東通原子力発電所1号炉審査資料	
資料番号	A1-CA-0103(改1)
提出年月日	2022年3月24日

東通原子力発電所 基準地震動の策定のうち  
内陸地殻内地震の地震動評価について  
(コメント回答)

2022年3月24日  
東北電力株式会社

## 審査会合におけるコメント

「下北半島中軸部高速度層の高まりに基づく地震」の基本ケース及び不確かさケースの構成

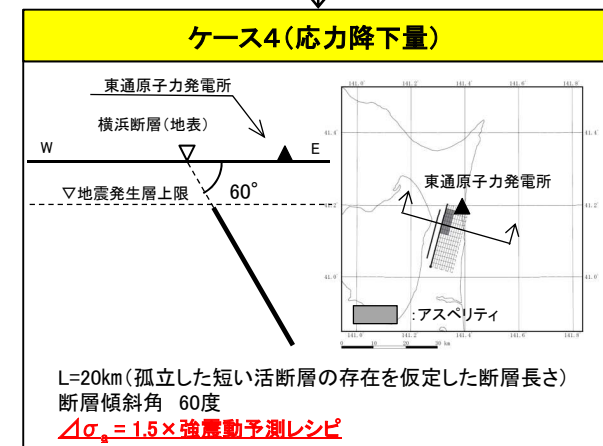
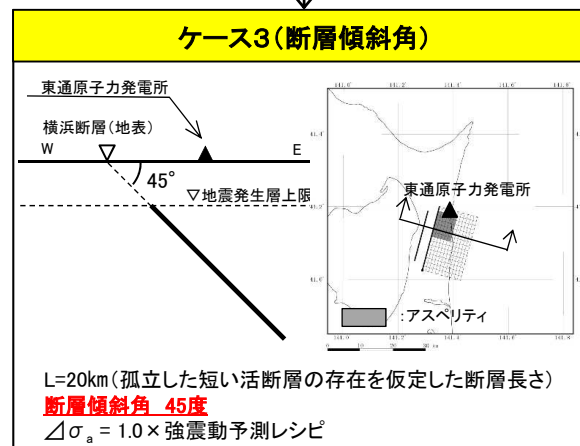
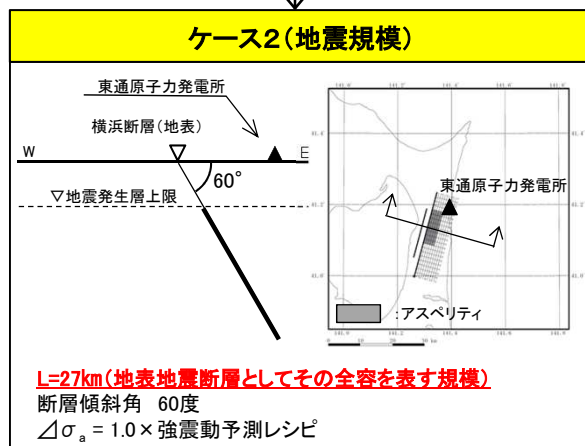
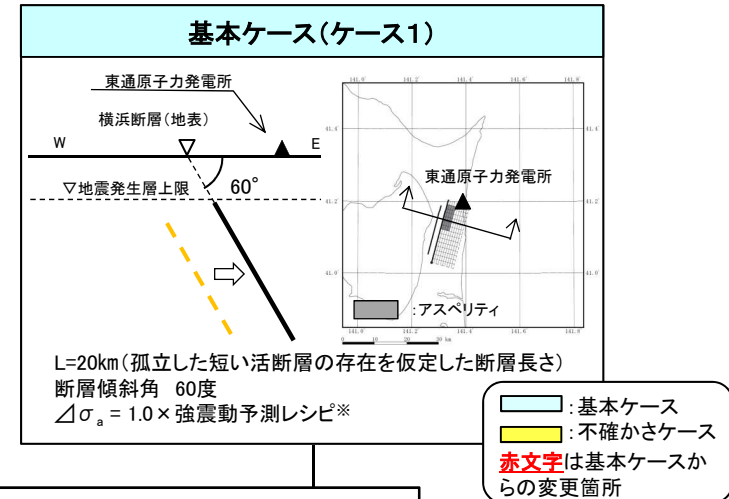
No.	コメント時期	コメント内容	今回ご説明資料の掲載箇所
S188	2021年2月5日 第943回審査会合	「横浜断層(東傾斜)による地震」は地質調査結果に基づくものではなく、地震動評価上の保守性確保の観点から考慮したものはしているが、検討用地震として選定した考え方、基本ケースおよび不確かさケースの設定においては、その考え方を整理したうえで保守性を考慮し検討すること。	本編資料 p.26～78
S202	2021年9月17日 第1005回審査会合	検討用地震として「横浜断層による地震」を選定し、その不確かさケースとして東傾斜のモデルを設定しているが、東傾斜は下北半島東西断面中央部付近の狭隘な速度構造の高まりを踏まえ設定していることを重視し、評価した地震の概念が分かるような名称として検討用地震の位置づけを明確にすること。	本編資料 p.27, 31～34
S203	2021年9月17日 第1005回審査会合	東傾斜の断層による地震の地震動評価について以下の点を踏まえて再検討すること。 ①検討ケースの位置づけ 東傾斜の断層による地震は地表に活断層が現れないことが前提なので、ケース2 <sup>※1</sup> を基本とし、ケース3 <sup>※2</sup> は規模の不確かさとして位置づけすることが妥当ではないか。 ②震源モデルの設定 東傾斜の想定位置は敷地に近づけたというよりも、地表痕跡の認められる位置で考慮したという整理の方が適切ではないか。 ③ケース2の更なる不確かさの考え方 ・東傾斜の断層による地震は、不確かさを考慮して地震評価上の保守性を確保していることを踏まえ、基本ケースあるいは不確かさケースの区分を適切に改めること。 ・東傾斜では実体的にL=20kmを基本ケースとしているが、L=20kmが基本ケースとなる根拠が不明確。文献内容も踏まえた考え方の整理が必要。 ・中越沖地震の知見(応力降下量の1.5倍)は、必ずしも地震発生層を飽和する規模以下の地震に適用できないとはされていない。ケース2-2はケース2-1の応力降下量の不確かさケースとしては不十分。 ・M <sub>0</sub> の小さい不確かさケース2-1では、M <sub>0</sub> の算定に入倉・三宅式よりもSomerville式を採用した方がM <sub>0</sub> が大きく評価されることから、評価の適切性について整理・説明が必要。 ・アスペリティ位置の影響について分析・評価を行うこと。	※1:断層長さ20km ※2:断層長さ27km  本編資料 p.31, 32, 52～78 補足説明資料 p.25～29

▶ 「**下北半島中軸部高速度層の高まりに基づく地震**」については、あらかじめ地震動評価の保守性確保の観点から「孤立した短い活断層の存在を仮定した断層長さ」として  $L=20\text{km}$  を地表痕跡の認められる横浜断層の位置で考慮し、さらに地震規模、断層傾斜角及びアスペリティの応力降下量の不確かさを考慮。

- ・陸奥湾側に想定される東傾斜の高角な逆断層を、敷地に近い地表痕跡の認められる横浜断層位置で考慮。
- ・「孤立した短い活断層の存在を仮定した断層長さ」( $L=20\text{km}$ )を基本ケースに考慮。
- ・アスペリティの配置も、活断層に基づく地震(横浜断層による地震)と同様に敷地に近い最浅部に設定。

「下北半島中軸部高速度層の高まりに基づく地震」の地震動評価[断層モデル波(PN基準)及び距離減衰式]

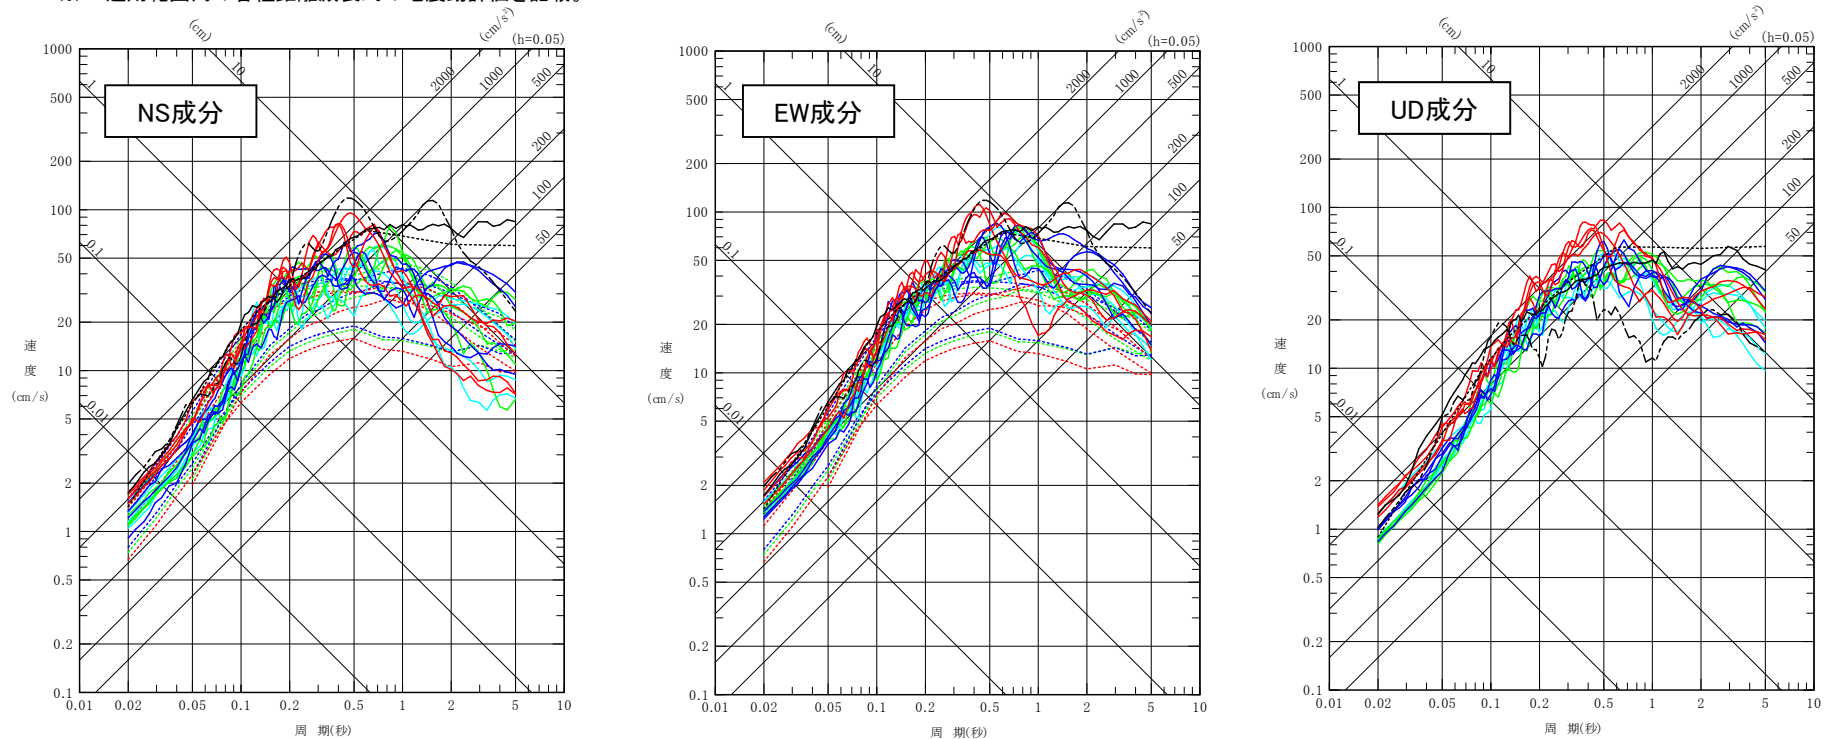
S204	2021年9月17日 第1005回審査会合	下北半島の地質構造上の特徴を踏まえた東傾斜の地震の評価結果の保守性確認の一環として、「震源を特定せず策定する地震動」と比較することは有益である。解放基盤表面位置における「標準応答スペクトル」の評価結果を速やかに提示すること。	本編資料 p.76, 78 補足説明資料 p.32～38
S205	2021年9月17日 第1005回審査会合	一部のスペクトル図では、線が輻蕩しており視認性が劣るため、表示方法の改善を試みること(第1005回審査会合資料1-2のp.53, 資料1-3のp.27)。	本編資料 p.45, 48, 51, 64, 67, 70, 73, 76, 78

- ▶ 「下北半島中軸部高速度層の高まりに基づく地震」は、活断層を伴わない規模の小さい地震をベースに想定位置や規模等に保守性を考慮した検討用地震である。そこで、参考として敷地において算定された地震動が保守的なものであることを確認する観点から、「震源を特定せず策定する地震動」との比較を行った。比較には、震源と活断層を関連づけることが困難な過去の内陸地殻内の地震について得られた震源近傍における観測記録に基づき策定された標準応答スペクトル※<sup>1</sup>及び加藤ほか(2004)※<sup>2</sup>に加え留萌地震※<sup>3</sup>採用した。
- ▶ 「下北半島中軸部高速度層の高まりに基づく地震」は、短周期～中周期にかけて「震源を特定せず策定する地震動」を超過する大きさとなっている。
